Številka: 35008-10/2009

Zadeva: **Državni prostorski načrt za železniško progo Maribor–Šentilj**

Zveza: **Stališča do pripomb in predlogov podanih v času seznanitve s spremenjenimi rešitvami po javni razgrnitvi**

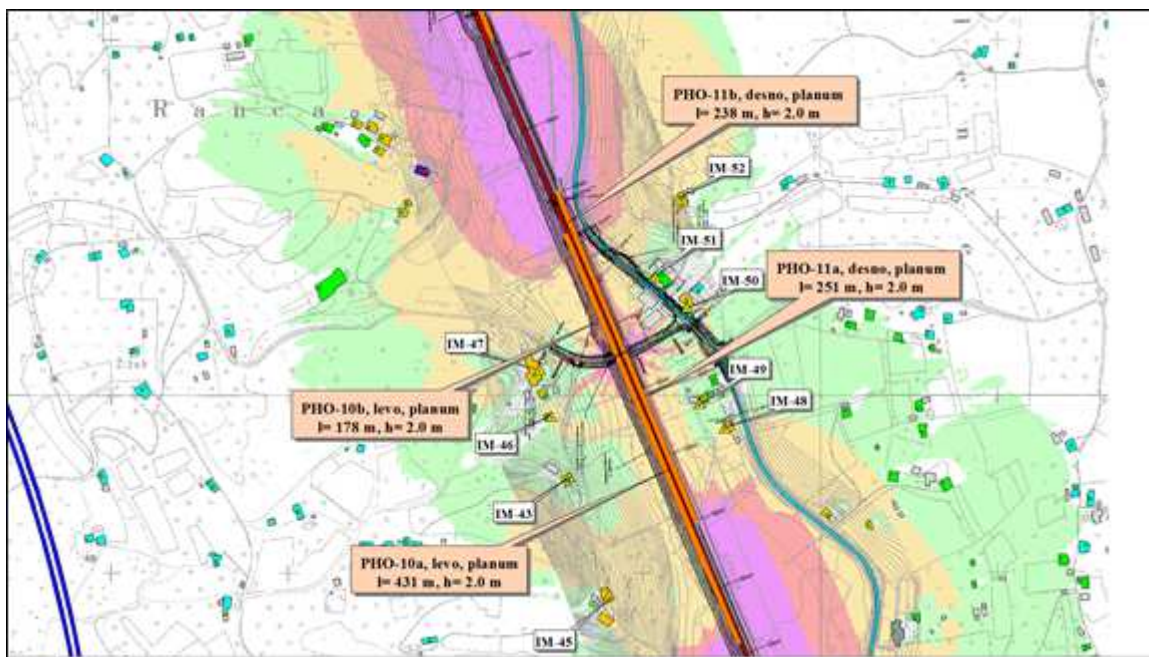
1. Kaj pomeni za širitev hrupa prekinjena protihrupna ograja?
2. Zakaj ni predviden nadvoz v tem delu? Ali to ni izvedljivo?
3. Kdaj bodo izvedene predvidene rešitve na območju objekta Ranca 21, ali takoj ali do leta 2035?
4. Kdaj približno bodo izvedeni odkupi zemljišč in objektov?

Ad 1. Na območju predvidenega nivojskega križanja bo glede na prvotno rešitev v obeh protihrupnih ograjah PHO-10 in PHO-11 nastala približno 10 m široka vrzel. Kljub prekinitvi bo na tem območju še vedno izvedena obsežna protihrupna zaščita (na območju desno od proge v skupni dolžini 539 m in levo od proge v dolžini 609 m), ki bo zagotavljala ustrezno učinkovitost. S predvideno protihrupno ograjo (vključno z vrzeljo) se bo obremenitev s hrupom pri najbolj izpostavljenih stavbah (Ranca 7, Jelenče 10) zmanjšala za 6-10 dB(A)

in bo manjša od zakonsko predpisanih mejnih vrednosti, čeprav se bo v primerjavi z osnovno rešitvijo učinkovitost ograje pri najbolj izpostavljenih stavbah zmanjšala za največ 2 dB(A).
